MINISTERO DELL'AMBIENTE
e della Tutela del Territorio e del Mare
Direzione per le valutazioni e
autorizzazioni ambientali
Via C. Colombo n.44
00147 ROMA

OGGETTO : Osservazioni inerenti il progetto di "Rifacimento del metanodotto Ravenna-Chieti . Tratto Recanati-San Benedetto del Tronto DN 650 (26") DP 75 bar ed opere connesse".

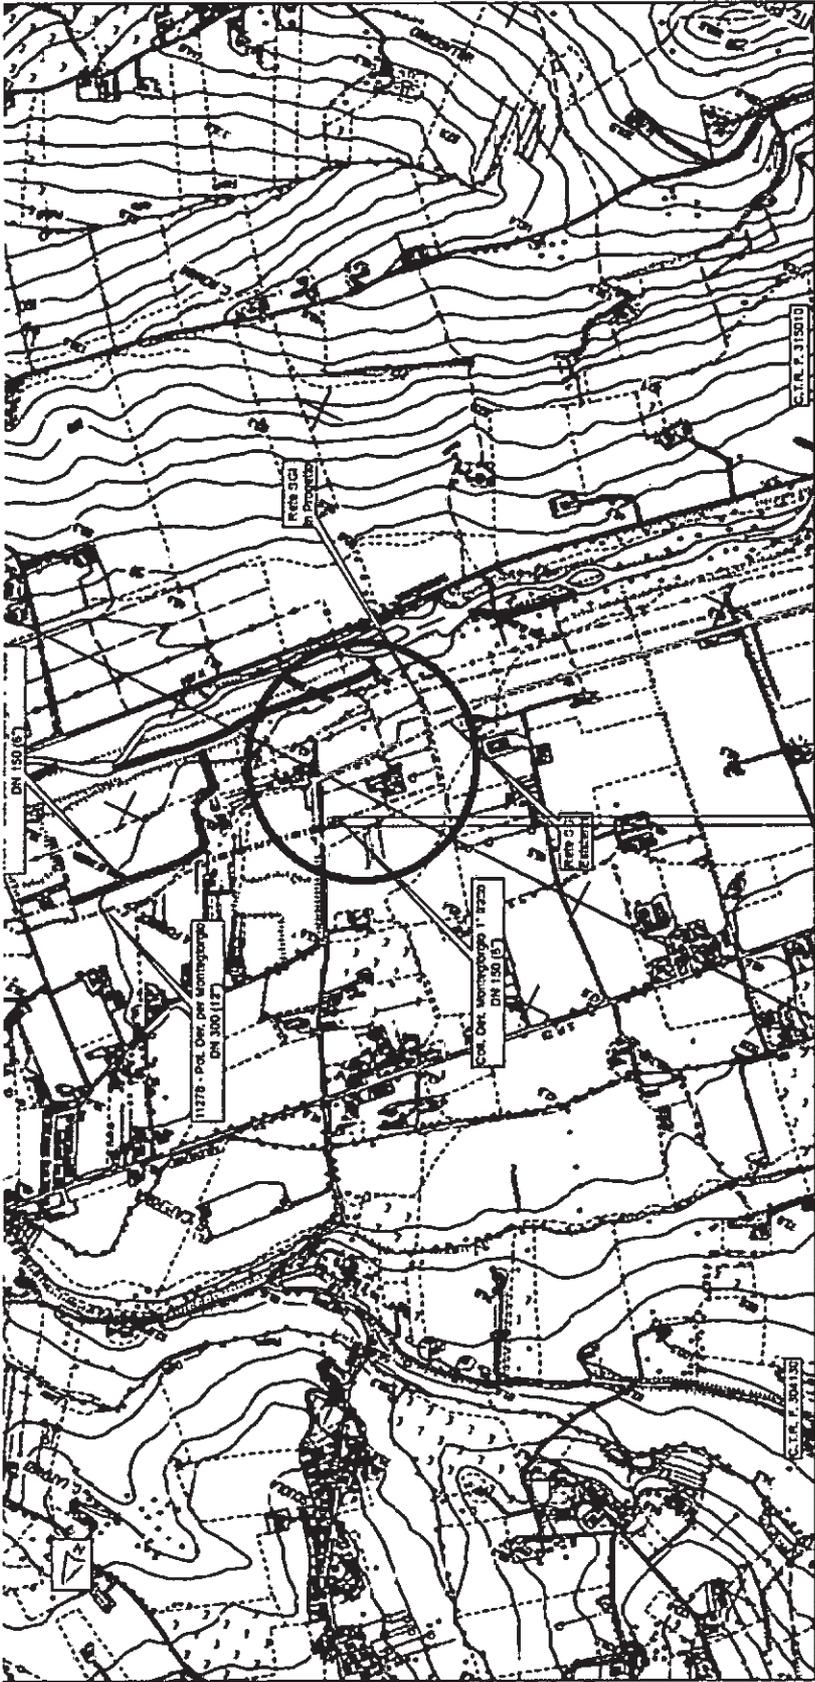
- verificato che dall'esame della tavola 33A allegata al progetto LB-D- 83201 emerge come sull'area di proprietà delle scriventi ricade una tubazione della SNAM Rete Gas indicata come "metanodotto Snam derivazione per Montegiorgio con colore blu ed avente il diametro di DN 150 e 70 bar" che attraversa il fondo sul lato Nord fino ad arrivare alla cameretta SNAM ubicata lungo la strada Comunale Lungo Tenna ed indicata con colore viola nella planimetria;
- verificato che si rileva come è evidente l'obbiettivo della Società SNAM Rete Gas di ottimizzare la rete esistente realizzando un punto di collegamento tra i vari metanodotti più ad Est rispetto alla vecchia previsione che all'epoca aveva previsto la realizzazione della cameretta sulla nostra proprietà;

- a) che dall'esame delle tavole 36 e 37 dell'elaborato LB-D- 83202 è emersa una errata rappresentazione grafica della posizione delle condotte del gas esistenti sull'area di proprietà delle scriventi in uso sia alla Società SGI che alla Società Snam Rete Gas ;

- d) che poiché verrà dismesso il tratto dell'attuale metanodotto Ravenna-Chieti, indicato con la linea tratteggiata verde, che collega la cameretta SNAM esistente posta sulla nostra proprietà al punto di derivazione per Montegiorgio dove verrà realizzato il PIDI n.6 – Loc. Renzi; le scriventi ritengono che non sia necessario lasciare ancora attiva la cameretta SNAM esistente e ricadente sulla proprietà in considerazione che il punto di collegamento principale tra il nuovo metanodotto Ravenna-Chieti e quello per Montegiorgio avverrà in un altro luogo;

- e) che l'attuale posizione del tubo del DN 150 risulta alquanto disagiata per le proprietarie essendo ubicato non a ridosso dei confini di proprietà ma al centro della porzione di fondo agricolo sul lato Nord; tale fatto ha causato la presenza di una servitù laterale non aedificanti che nel corso degli anni ha provocato un forte deprezzamento del fondo dovuto all'impossibilità di edificare accessori agricoli e altri immobili rispetto ai vincoli di distanza imposti dall'asse della condotta;

- f) che l'attuale condotta indicata con colore blu, visto che la Società Snam Rete Gas nel progetto di rifacimento del metanodotto Ravenna - Chieti ha come obiettivo di porre le nuove condotte in parallelismo senza un aggravio delle servitù preesistenti, potrebbe sicuramente trasferire il tubo sul lato Sud del fondo di proprietà dove insiste un fascio tubiero composto dal vecchio e nuovo metanodotto Cellino-Teramo-San Marco della Società SGI DN 500 e con una pressione di esercizio pari a DP=75 bar;

- **venga modificata l'ubicazione della condotta esistente, denominata "metanodotto Snam derivazione per Montegiorgio DN150 - 70 bar", in una posizione adiacente il fascio tubiero ubicato sul lato Sud del fondo agricolo come indicato con la linea arancione nella planimetria dell'allegato B (stralcio catastale come da richiesta di osservazione),**

- venga dismessa la cameretta della superficie di mq. 110 circa ubicata lungo la strada Comunale Lungo Tenna come indicato nella planimetria dell'allegato B (stralcio catastale come da richiesta di osservazione) e che l'eventuale attrezzatura di interconnessione a servizio del metanodotto Snam derivazione per Montegiorgio venga installata all'interno del nuovo PIL realizzato dalla Società SGI e limitrofo all'attuale "cameretta Snam";
- gli eventuali lavori di spostamento della tubazione del metanodotto Snam derivazione per Montegiorgio DN 150 siano eseguiti in contemporanea con quelli della Società SGI al fine di limitare i danni alle coltivazioni da eseguire sul fondo di proprietà a forte vocazione agricola, limitare la perdita delle condizioni ideali di impianto con conseguente relativo deprezzamento.
